**Avis délibéré de la mission régionale d'autorité
environnementale sur le projet de stockage d'énergie par
batteries de Ronzières, porté par Harmony RNZ, sur la
commune de Malintrat (63)**

Avis n° 2024-ARA-AP-1693

Avis délibéré le 13 mai 2024

Figure 2 : plan du projet (source : étude d'impact)

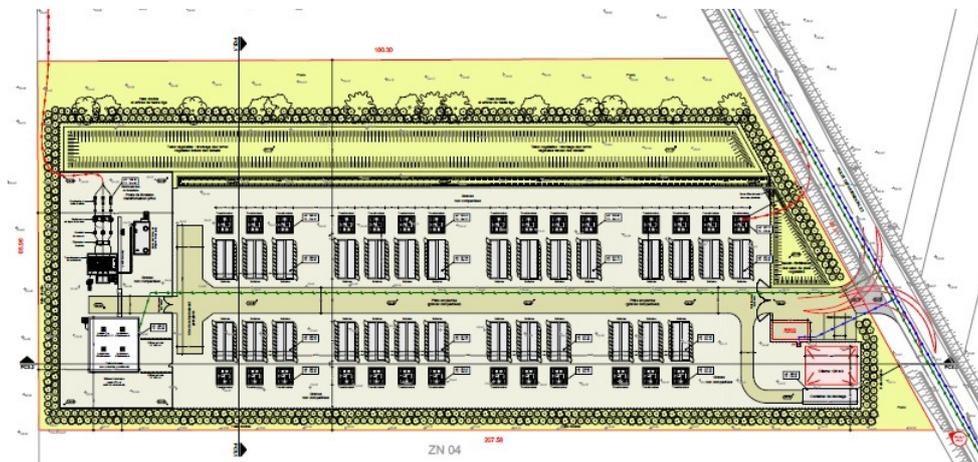
sier ne présente aucun de ces tracés sur un plan, indiquant qu'il n'est pas possible de le connaître à ce stade. Les incidences environnementales du raccordement, qui fait partie intégrante du projet, ne font donc l'objet d'aucune analyse approfondie alors que le tracé traversera potentiellement des terres agricoles. Le dossier indique que le raccordement du parc de stockage d'énergie se fera sans concurrencer les capacités prévues dans le cadre du S3REnR puisqu'il est hors schéma.

L'Autorité environnementale recommande que la durée d'exploitation envisagée et la durée du bail conclu avec le propriétaire du terrain soient mises en cohérence. Elle recommande d'évaluer les incidences environnementales du raccordement et de présenter les mesures prises pour les éviter, les réduire et si besoin les compenser.
